DIRECCIÓN DE PREVENCIÓN Y ATENCIÓN DE EMERGENCIAS

CONCEPTO TÉCNICO No. CT – 5052

Localidad	19 – Ciudad Bolívar
UPZ	67 – Lucero
Barrio	Vista Hermosa
Dirección	CII 67C Sur No. 18M-50 (Nueva Nomenclatura)
CHIP	AAA0027PBDE
Manzana Catastral	73
Predios Catastrales	01
Fecha de Visita	Noviembre 9 de 2007
Área aprox. (m ²)	462
Solicitante	Curaduría Urbana No. 4
Tipo de Amenaza	Remoción en Masa

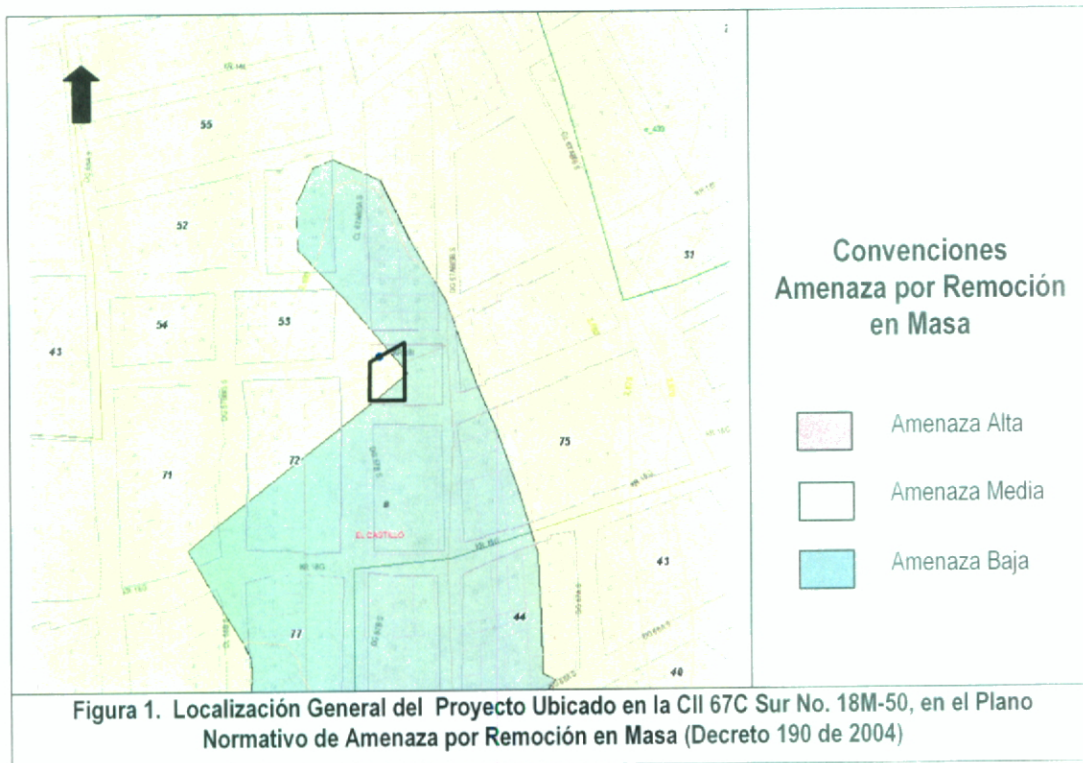
De acuerdo con el plano normativo de "Amenaza por Remoción en Masa" del Plan de Ordenamiento Territorial de Bogotá – POT, el sector donde se localiza el proyecto ubicado en la CII 67C Sur No. 18M-50 de la localidad de Ciudad Bolívar, se encuentra en una zona de AMENAZA MEDIA Y BAJA por procesos de remoción en masa (Figura No.1).
